DODATEK č. 2
ke Smlouvě o dílo ze dne 02.06.2023, ve znění dodatku č. 1
(dále jen „Dodatek“)

„Rekonstrukce objektu dílny a garáží nákladních vozidel – Jaroměř“

DOPIS NABÍDKY pro dodatek č. 2

ZMĚNOVÝ LIST

Věc : Rekonstrukce objektu garáží nákladních vozidel, Údržba silnic KH kraje, Jaroměř, Do Končin 396
vyjádření ke stavebně technickému stavu zděného pilíře na rozhraní sedlové a ploché střechy

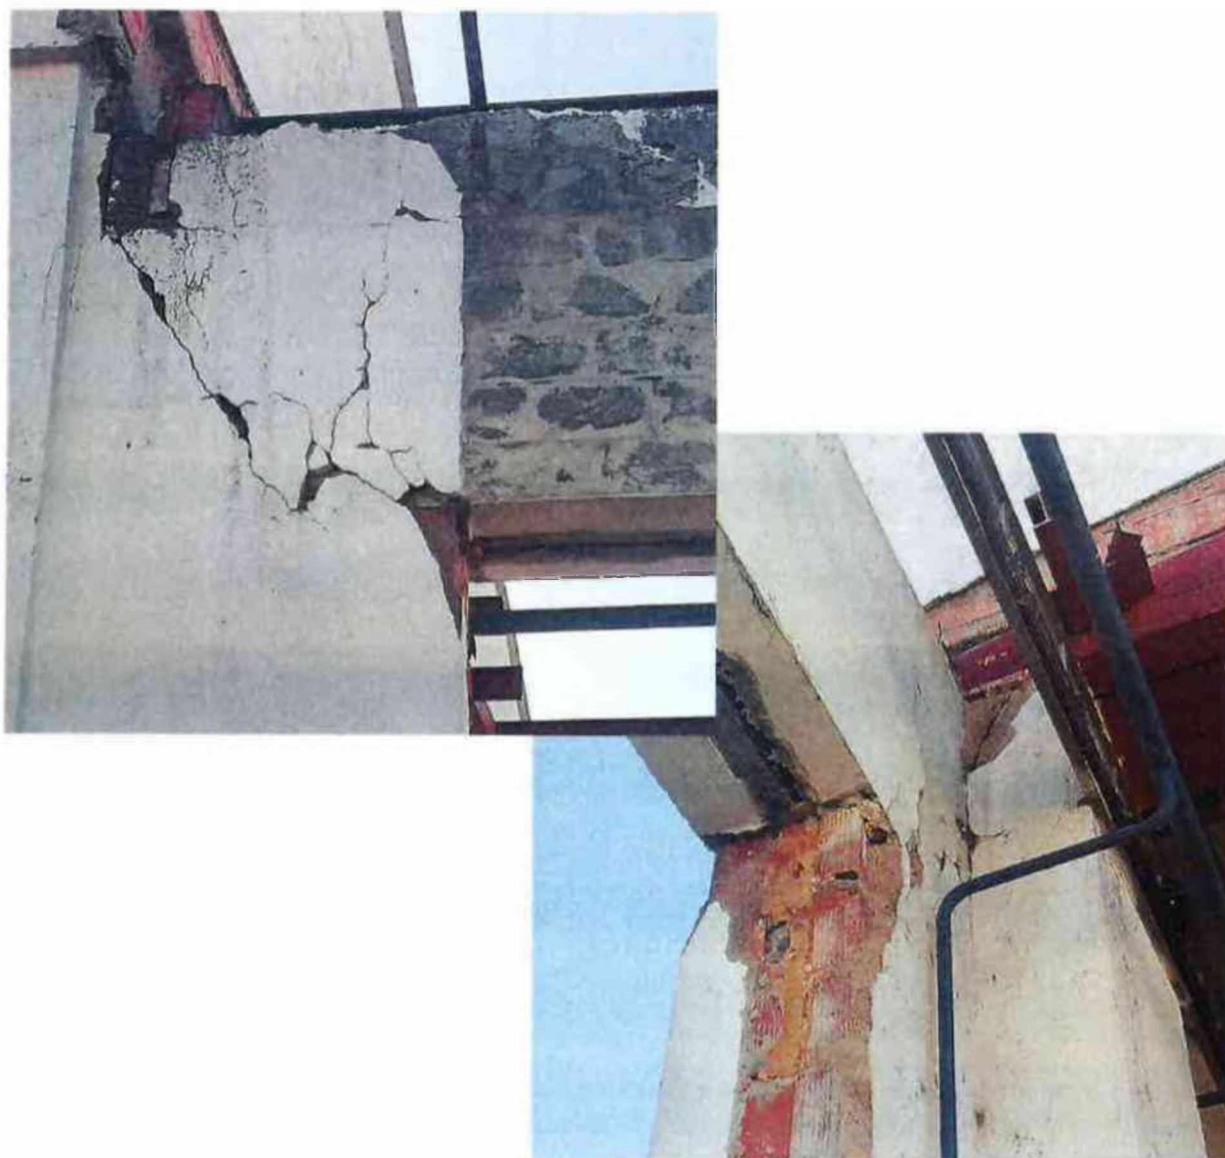
Dle aktuálního stavu po odbourání krycích konstrukcí je patrné silné narušení stávajícího zděného pilíře ve zhlaví.

- montážní podepření ocelových průvlaků i příhradového vazníku
- montážní podepření okenního nadpraží
- odbourání původního zděného pilíře, případná výztuž věnce bude ponechána bez porušení, navazující zdivo parapetu bude ponecháno
- vyzdění pilíře v původním tvaru z plných cihel P50 na maltu MVC5
- koruna pilíře s nově vybetonovaným úsekem žb věnce C25/30 + uložení OK
- zavázat stávající parapetní zdivo na zazubení, případně prokotvit ve spárách trny
- zkontrolovat ostatní pilíře v uložení OK vazníkův průčelí

Věc : Rekonstrukce objektu garáží nákladních vozidel, Údržba silnic KH kraje, Jaroměř, Do Končin 396
 Vyjádření ke stavebně technickému stavu zděného pilíře na rozhraní sedlové a ploché střechy. Tento text navazuje a doplňuje předchozí vyjádření ze dne 26.10.2023

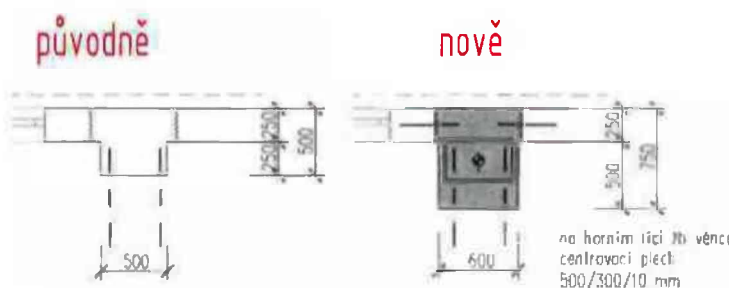
Při odbourání původního pilíře je výhodné provést nový pilíř se zvětšenou průřezovou plochou - zvětšeným půdorysem do interiéru haly. Zdivo pilíře je nutné zavázat do obvodového zdiva, v koruně doplnit žb věnec a na povrch věnce osadit centrovací desku.

navržená úprava

STŘECHA S.3

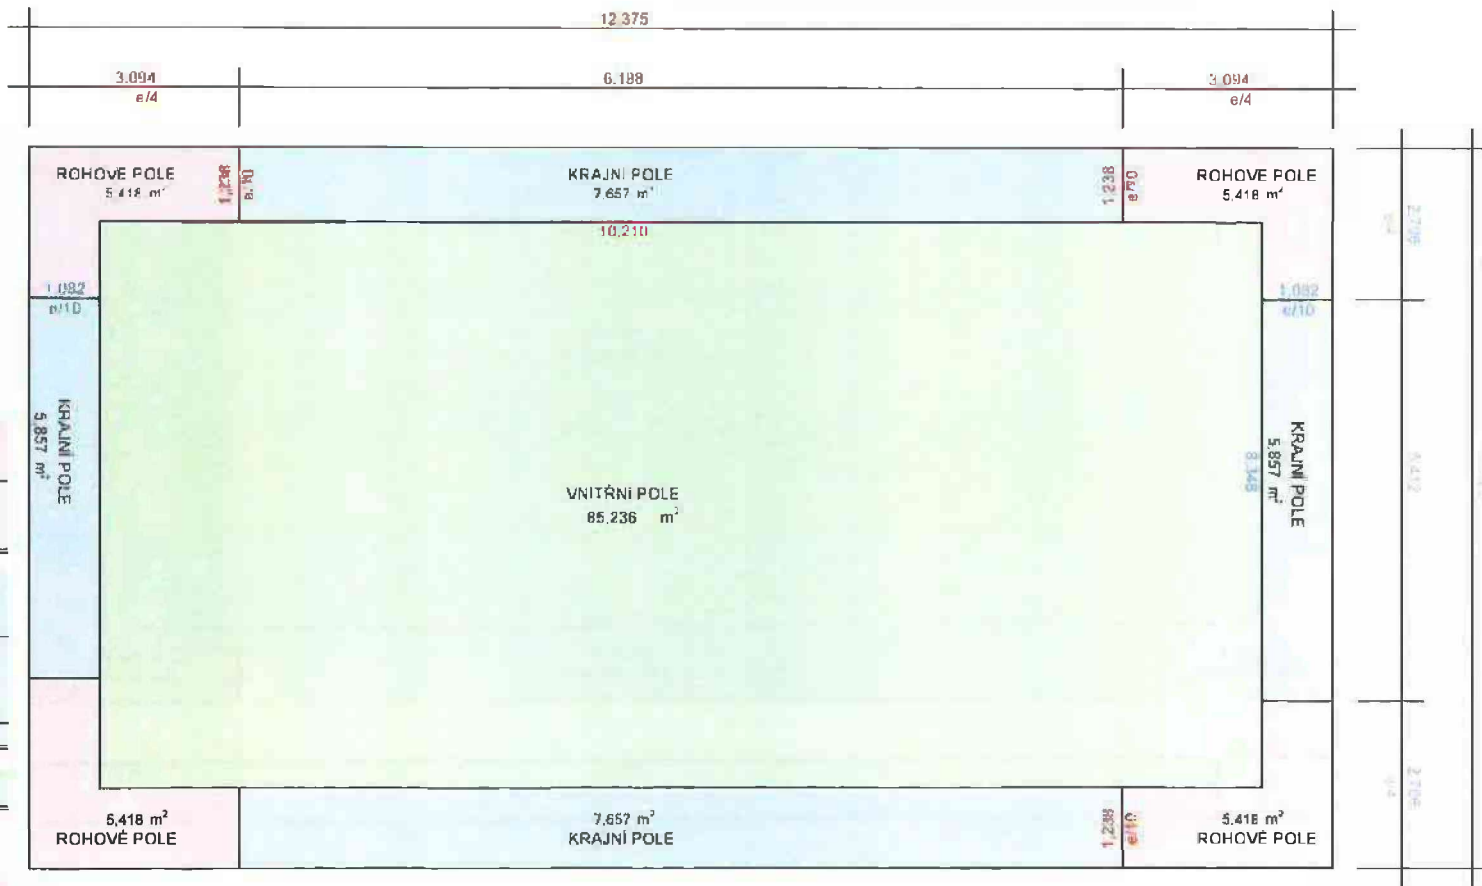
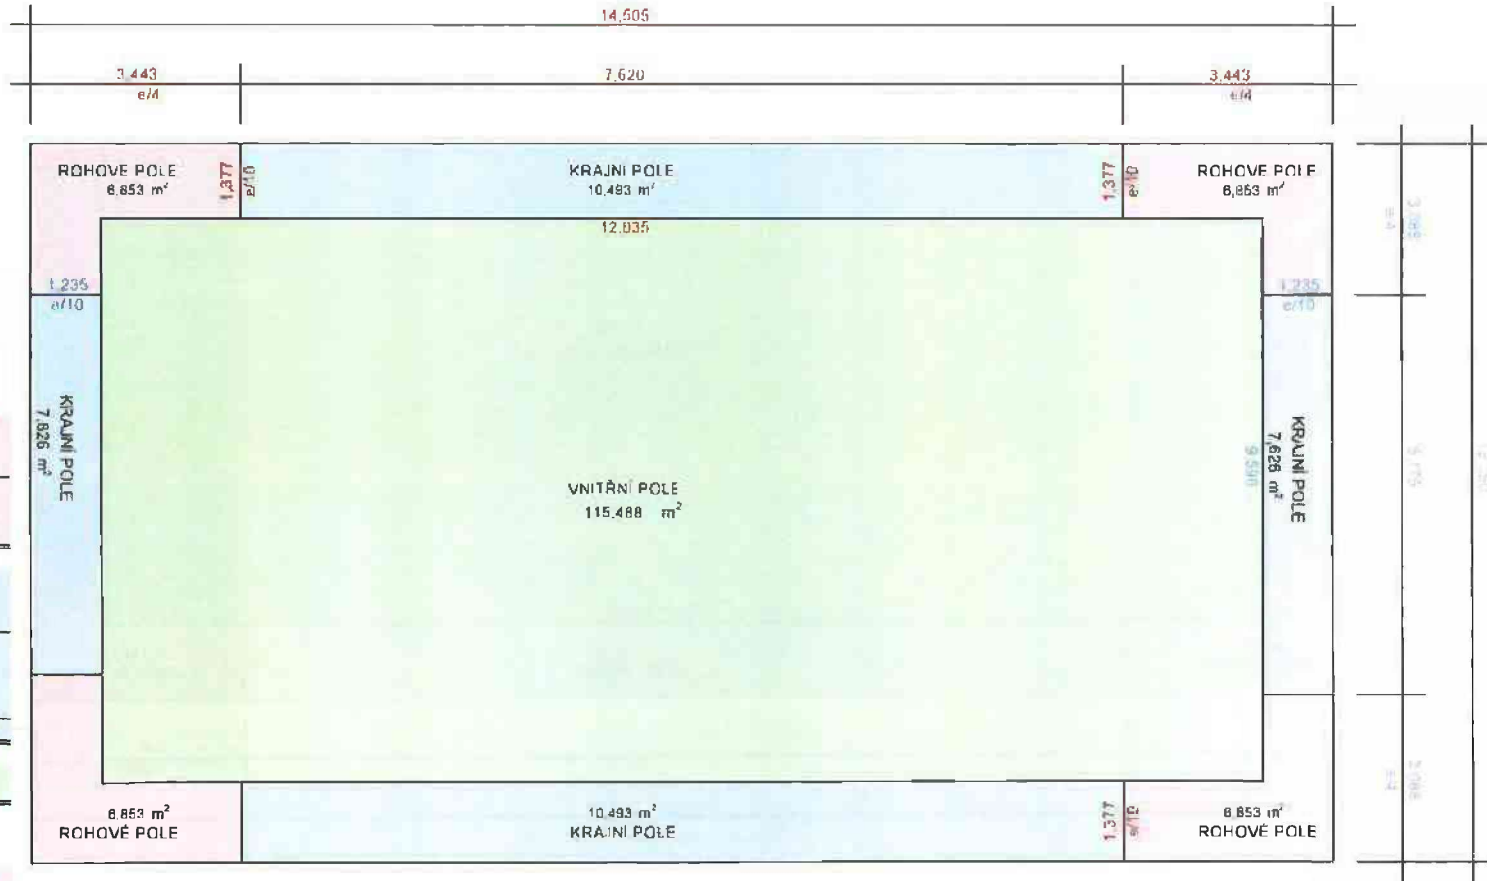
Na základě provedených sond stávajících střešních plášťů byly projektantem navrženy změny skladeb S3 a S4. Byla provedena změna záklopu atiky z OSB na voděodolnou překližku. OSB je nevhodná na podkladní desku pro kotvení oplechování atiky

Doplnění kotvení o kotvení vnitřní koutovou lištou viz nákres Příloha č.2.

| Název výkresu : | DETAIL SOKLU | Číslo par: |

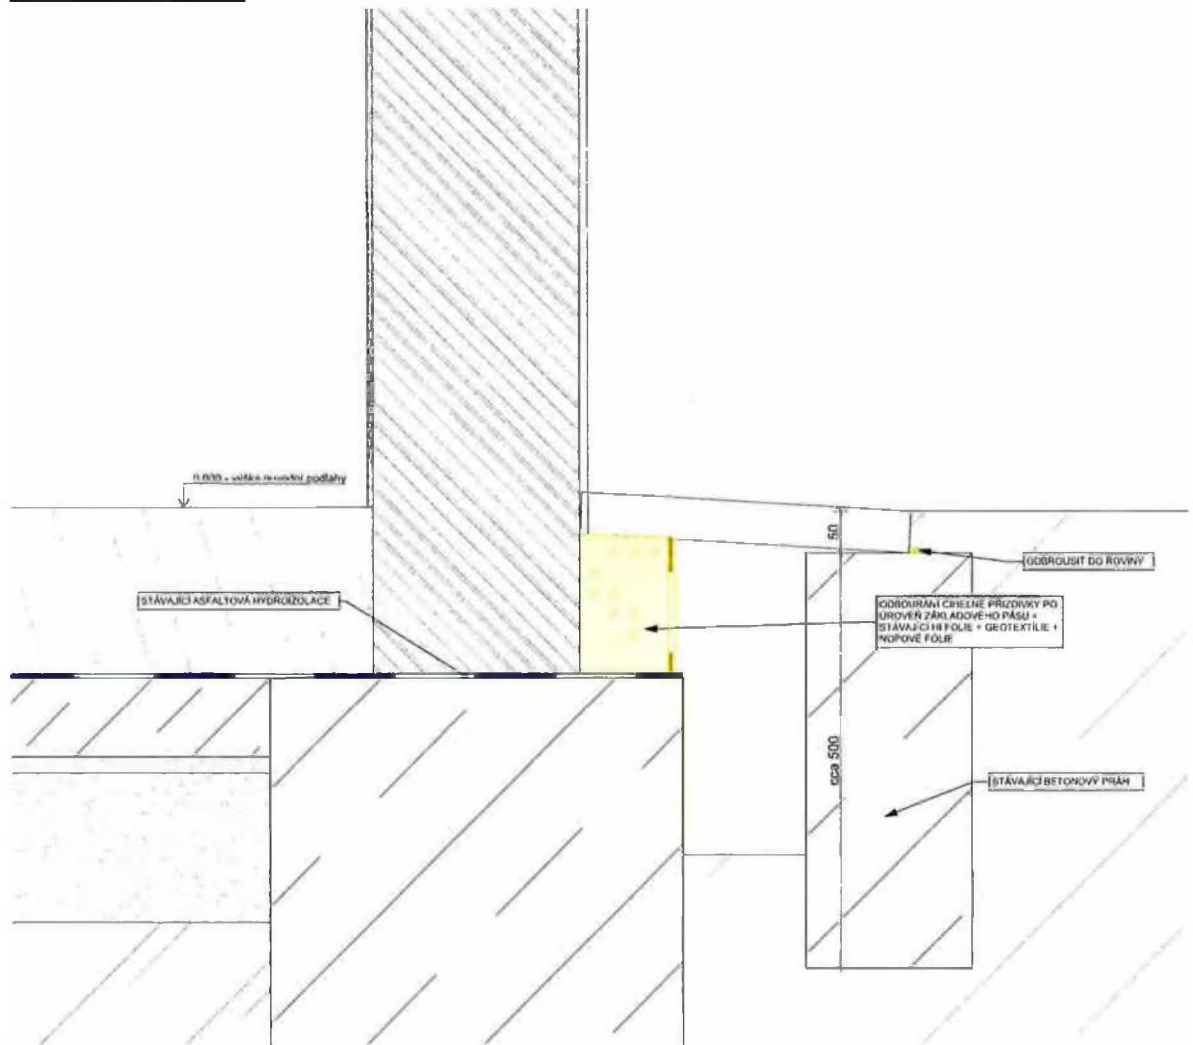
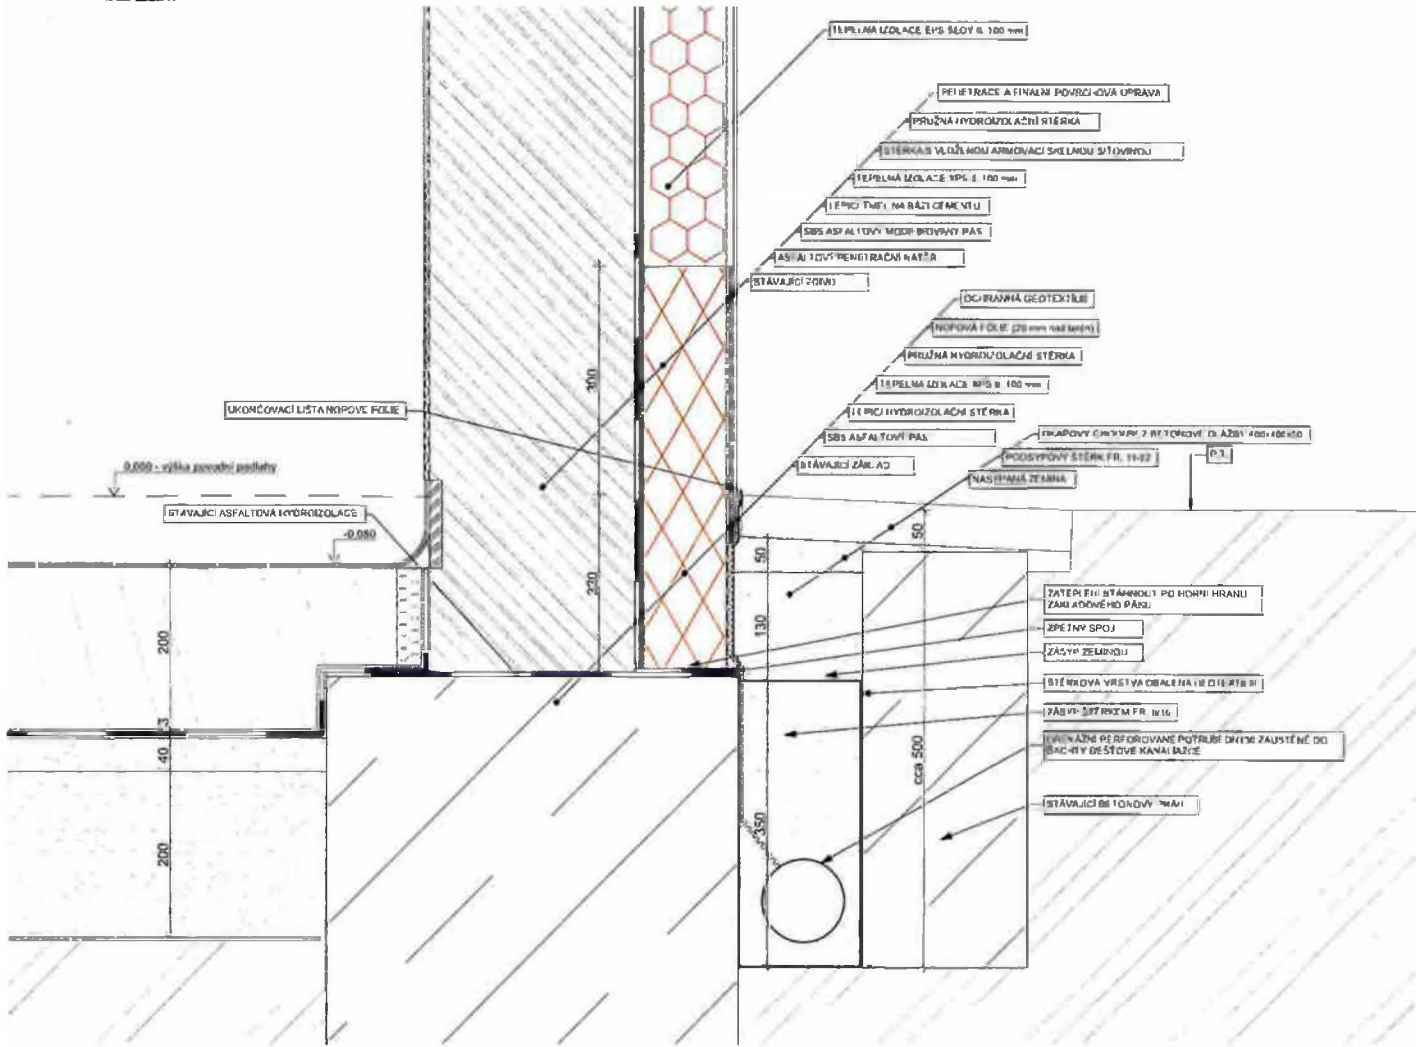
Projektová dokumentace neobsahovala bourání přizdívky a odvodnění. Na základě sondy na SV straně objektu bylo zjištěno, že u zdi se nachází přizdívka, která neumožňuje napojení hydroizolace spodní stavby.

Na základě sondy na SV straně objektu bylo zjištěno, že původní navrhované řešení nelze provést. Investorem i GP bylo rozhodnuto o odbourání přizdívky a vybudování nové drenážní kanalizace PVC DN 100 dle zákresu do detailu viz D.1.1.17 DETAIL SOKLU.

Dle detailu je navrženo odbourání přizdívky, nové drenážní potrubí s obsypem a opláštěním geotextílií.
